**PAPILDOMAS SUSITARIMAS NR. 2**  
**PRIE STATYBOS DARBŲ RANGOS SUTARTIES NR. SS-17-60**

2019 m. rugsėjo 19 d.  
Pakruojis

**PROTOKOLAS Nr.3**  
**DĖL STATYBOS DARBŲ RANGOS SUTARTIES NR.SS-17-60 PAKEITIMO**

**PROTOKOLAS Nr.4**  
**DĖL STATYBOS DARBŲ RANGOS SUTARTIES NR.SS-17-60 PAKEITIMO**

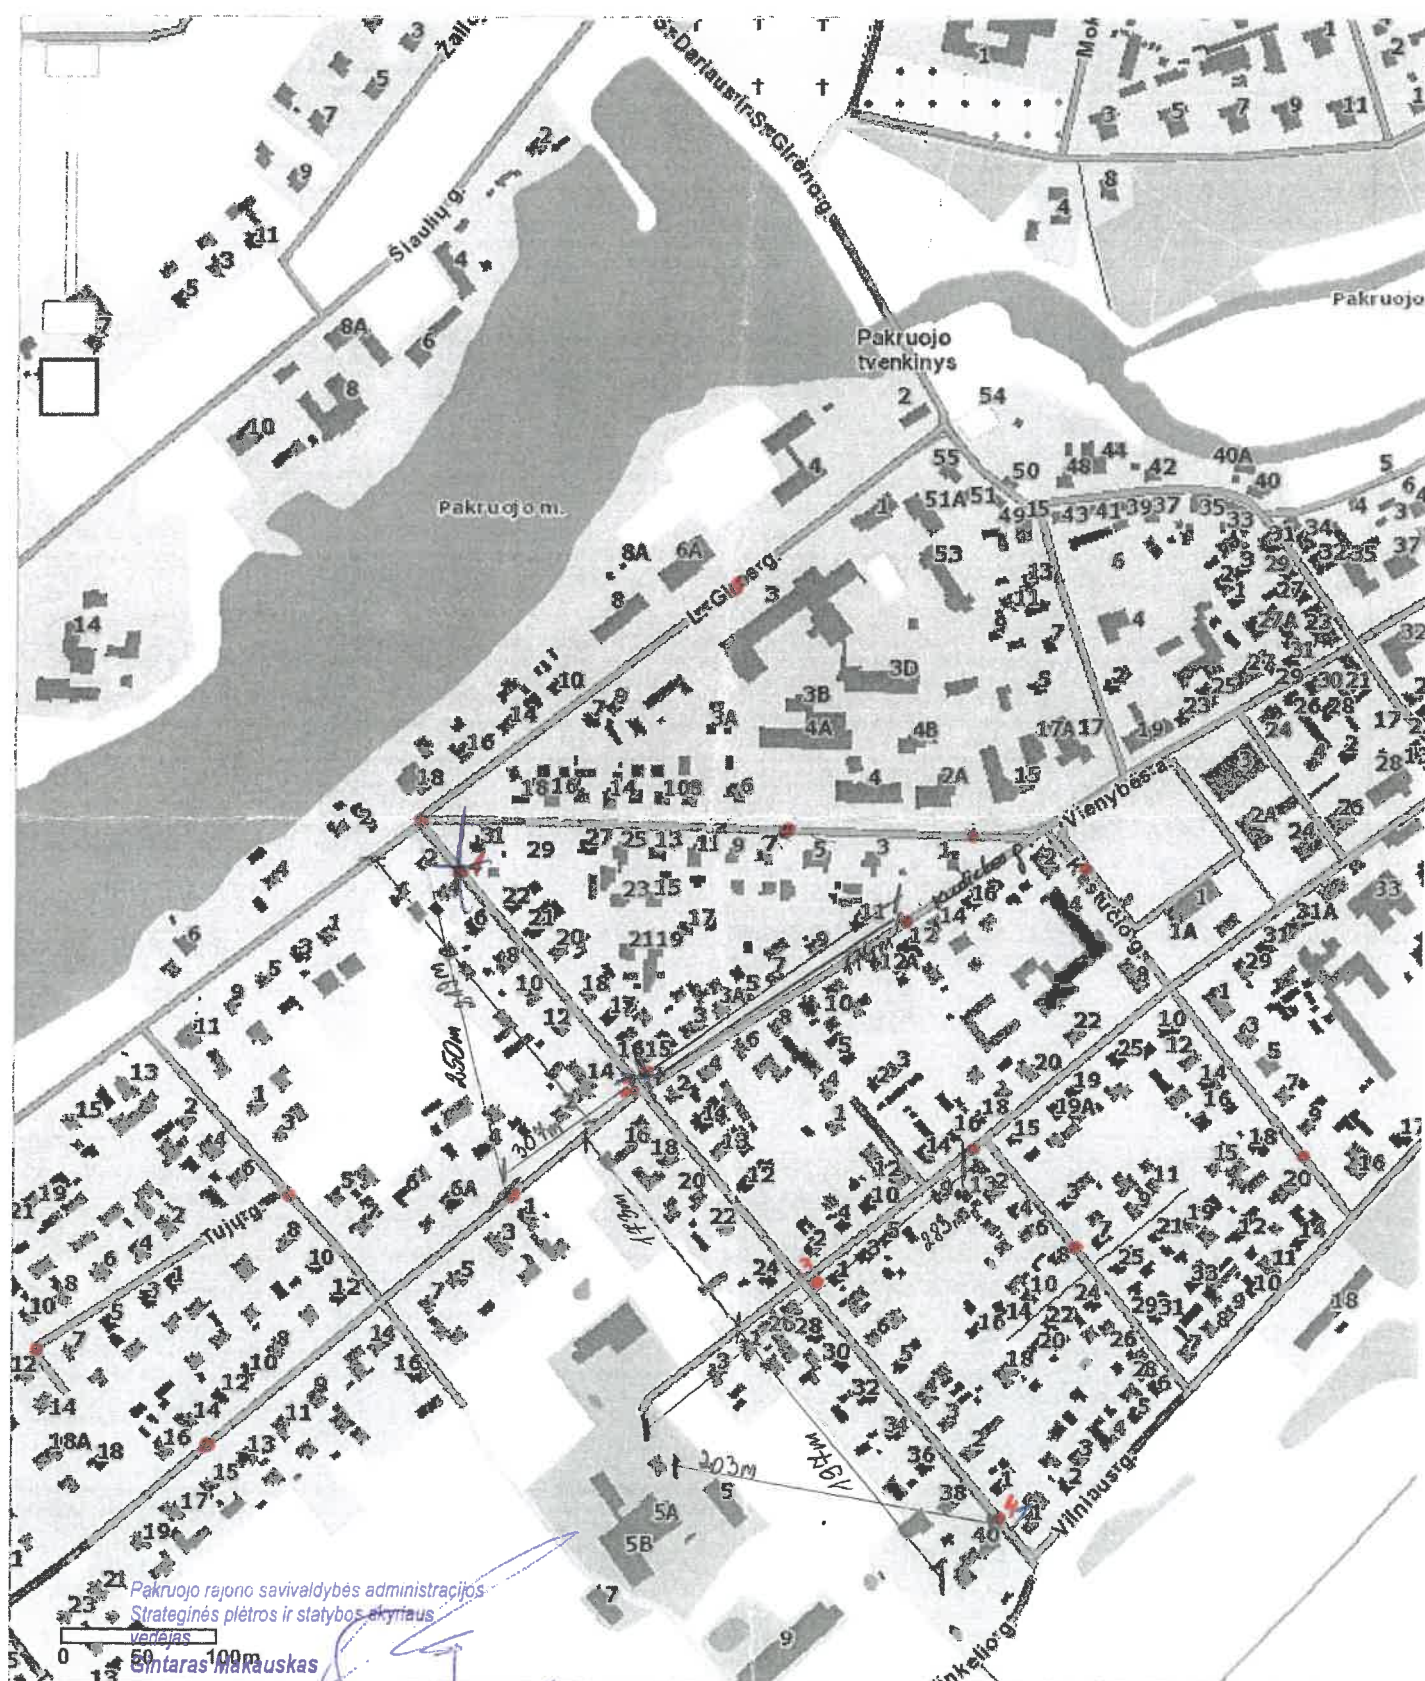
2019m. rugpjūčio 9 d. susirinkusi aukščiau išvardinta komisija, apžiūrėjo P.Cvirkos g. Pakruojo mieste įrengtą šaligatvį ir nustatė, kad projektuojant minėtą objektą nebuvo numatytas priešgaisrinių hidrantų perkėlimas, sužeminimas, nors gatvės profilis bei aukščiai projektavimo metu buvo pakeisti.

1- iškeltas 20cm - naikinamos  
2- iškeltas 38cm - naikinamos  
3- iškeltas pagal reikavimus  
4- iškeltas 33cm (kurį būt. 5-10cm)

Kadangi šiuo metu esama hidrantų padėtis trukdo pėsčiųjų eismui, komisija nusprendė atlikti papildomus hidrantų užaklinimo, hidranto sužeminimo ir hidrantų perkėlimo darbus sumoje 2467,17 Eur su PVM.

Skersinis profilis ties įrengiamu iškiliaja sankryža (J. Basanavičiaus g. ašis PK 20+75)

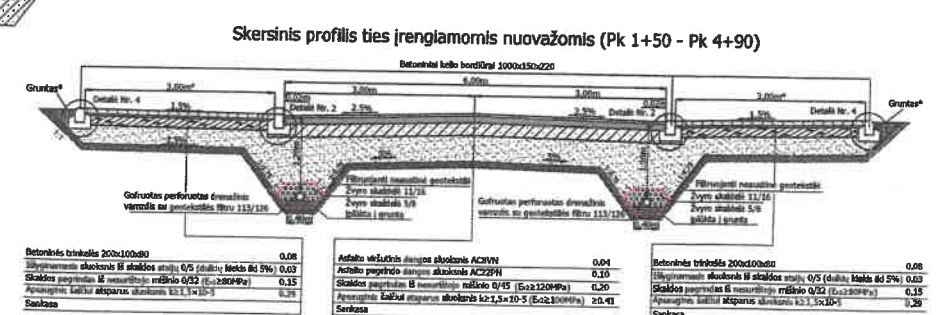
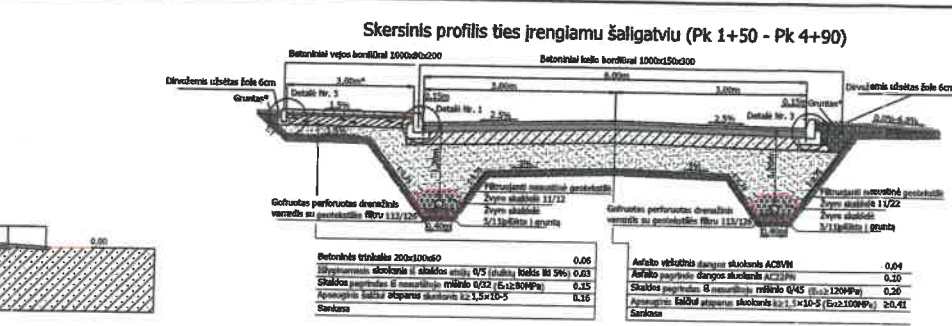
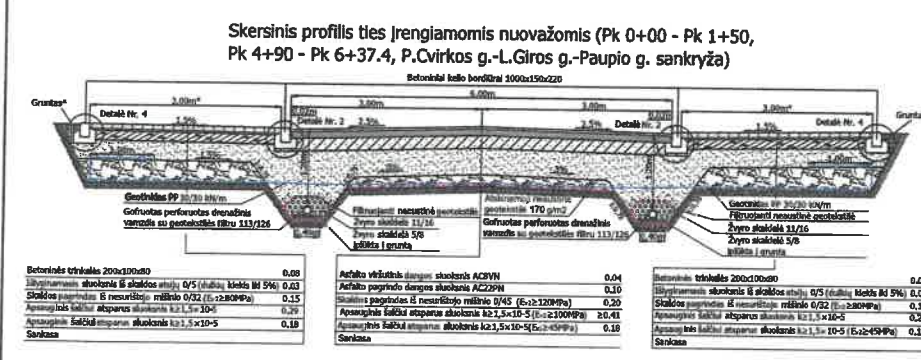
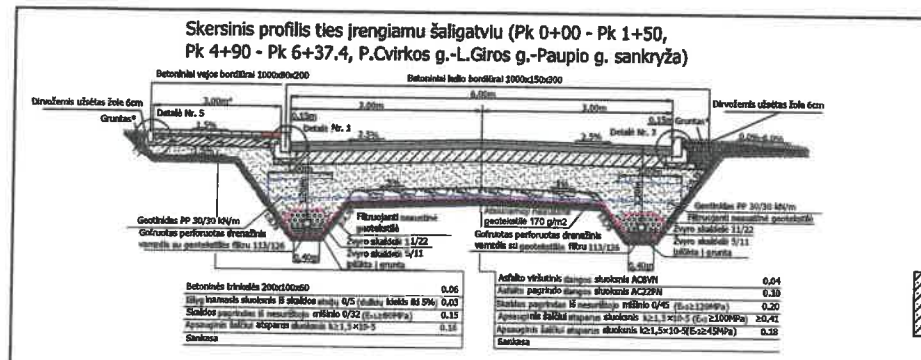
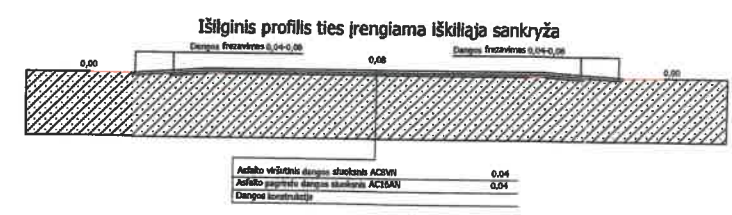
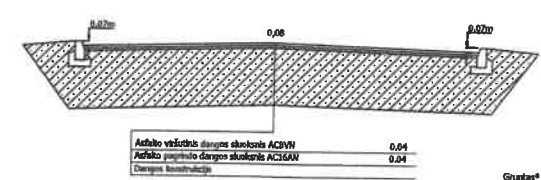
UAB „Plentprojektas“ paruoštamame „P.Cvirkos gatvės Pakruojo mieste rekonstravimo darbo projekte“ Paupio, P.Cvirkos, J.Basanavičiaus ir L.Giros gatvių susijungimo vietoje numatyta įrengti iškiliają sankryžą paklojant asfalto pagrindo dangos sluoksnį AC22PN 10 cm. storio ir viršutinį asfalto dangos sluoksnį AC8VN 4cm. storio.

Kadangi minėta sankryža vyksta intensyvesnis viešojo transporto eismas tikslinga įrengti žemesnio profilio iškiliają sankryžą.

Projekto autorius pasiūlė įrengti 8 cm. storio iškiliają sankryžą, įrengiant 4 cm. asfalto pagrindo AC16AN dangos sluoksnį ir 4 cm. asfalto viršutinės dangos AC8VN sluoksnį.

Komisija pritaria iškiliosios sankryžos įrengimui pagal naujai pateiktą detalę, sumažinant sutarties kainą 2675,42 Eur. sumai.
